בחינת הצורך בכביש נפרד לתחבורה ציבורית (מת"צ) בתוואי נתניה-פולג-שפיים

פרופ' אבישי פולוס - הנדסת תחבורה

רשות הטבע והגנים פנתה אלי בתאריך 8.7.2021 בבקשה לבדוק את נושא הכביש הייעודי לתחבורה ציבורית המכונה מת"צ (מסלול תחבורה ציבורית) כפי שמופיע בתכנית "הרחבה ושדרוג מסילות החוף, תכנית תשתיות לאומיות תת"ל 65/א". הכוונה לפרקים א+ב – קטע 4, נתניה – שפיים.

ציור 5.1: חתך לרוחב טיפוסי של 6 מסילות הרכבת והמת"צ המוצע עם 2 נתיבים שרוחבם 3.50 מטר כל אחד (מקור: תכנית "שדרוג והרחבת מסילת החוף בין תחנת חוף הכרמל לשפיים" שהוגשה על ידי רכבת ישראל, 8.5.2020).

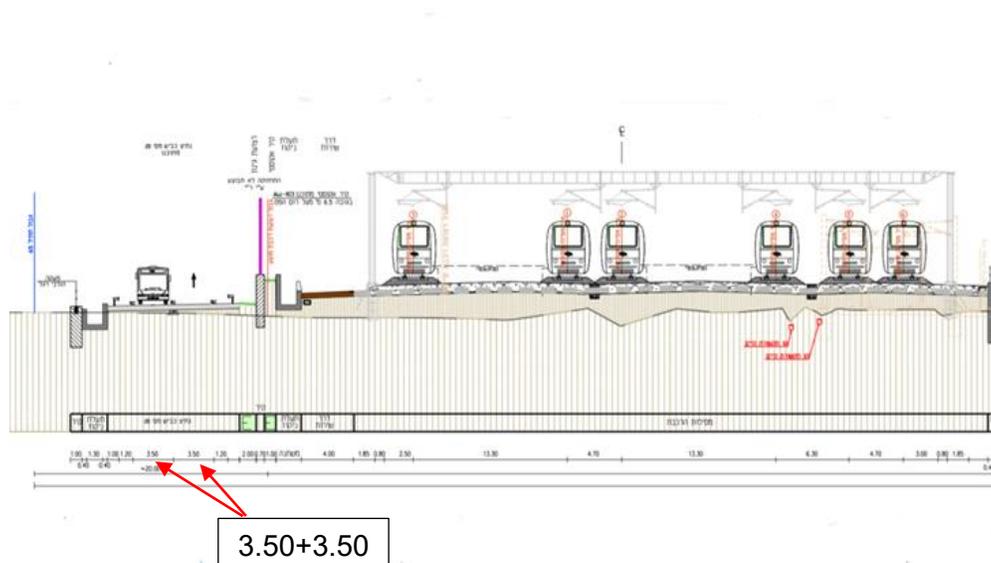
ציור 5.1 להלן מציג את החתך לרוחב הטיפוסי של הפרויקט הנדון - ששת פסי הרכבת והכביש המכונה "נת"צ כביש 20" (המת"צ) המתוכנן מנתניה לכוון שפיים. ניתן לראות שרוחב השטח הדרוש לנת"צ, כפי שמוצג בחתך הוא **לערך 17 מטר**, לא כולל הסוללה הדרושה.

כאמור לעיל, רואים מהציור שהנתיב המתוכנן ב"חתכים לרוחב" של פרויקט המת"צ הנדון הינו 3.50 מטר. זהו רוחב שלא מספיק אפילו לנתיב "רגיל" שצריך להיות כ- **3.65** מטר (כ-12 פוט שהוא הרוחב הנכון ובהמרה מדויקת 3.63 מטר).

ציור 5.2: הגדלה של החתך לרוחב בתחום המכונה "נת"צ כביש 20". (מקור: הגדלה מהתוכנית "שדרוג והרחבת מסילת החוף בין תחנת חוף הכרמל לשפיים" שהוגשה על ידי רכבת ישראל, 8.5.2020)

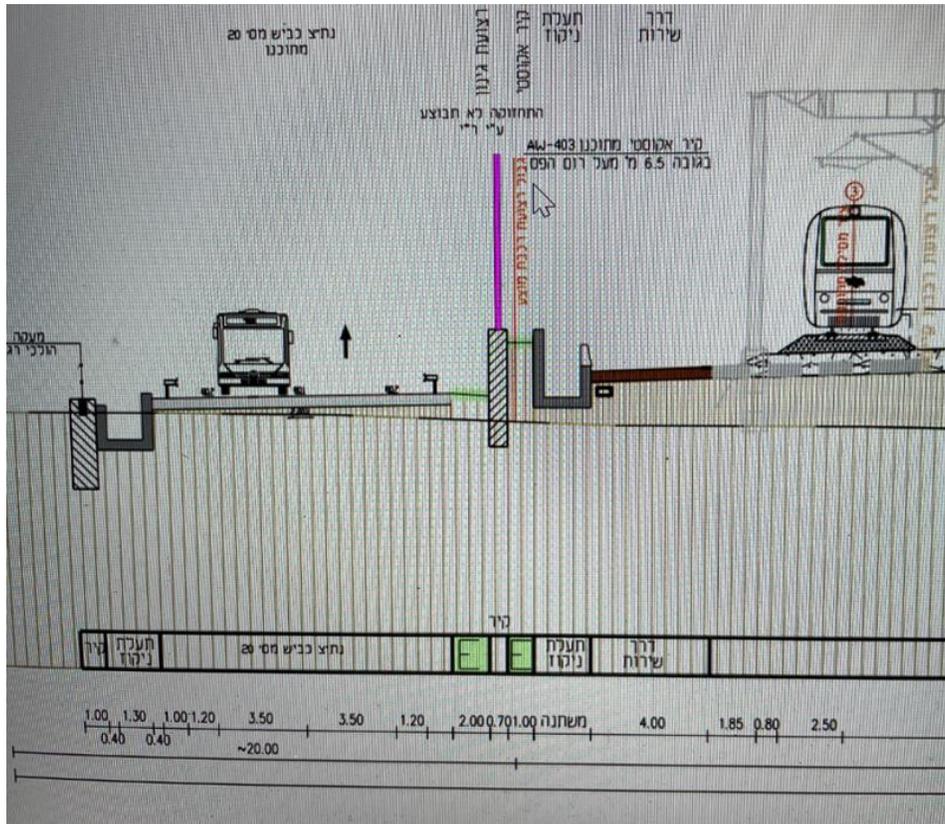
ברם, הרוחב המתוכנן של כל שול שראיתי בתוכניות **הינו 1.20 מטר**, שזה חד משמעית רוחב שהינו **פחות מהנדרש** – דעתי זו בעיקר משיקולים של בטיחות התנועה וגם קיבולת הדרך.

- א. חצי מטר לכל נתיב ובסך הכל 1.0 מטר למסלול עצמו;
- ב. 1.80 מטר לכל שול (ההבדל בין 1.2 מטר שתוכננו ל 3.0 מטר הנדרשים) וביחד 3.6 מטר.

כלומר, בסך הכל תוספת הרוחב המינימלית הנדרשת היא **4.60 מטר**, כדי שהתכנון של המסלול הנדון יעמוד במינימום של קריטריונים בטיחותיים-תנועתיים נכונים. במילים אחרות – התוכניות שהוצגו אינן משקפות את התכנון הדרוש למת"צ בטיחותי.
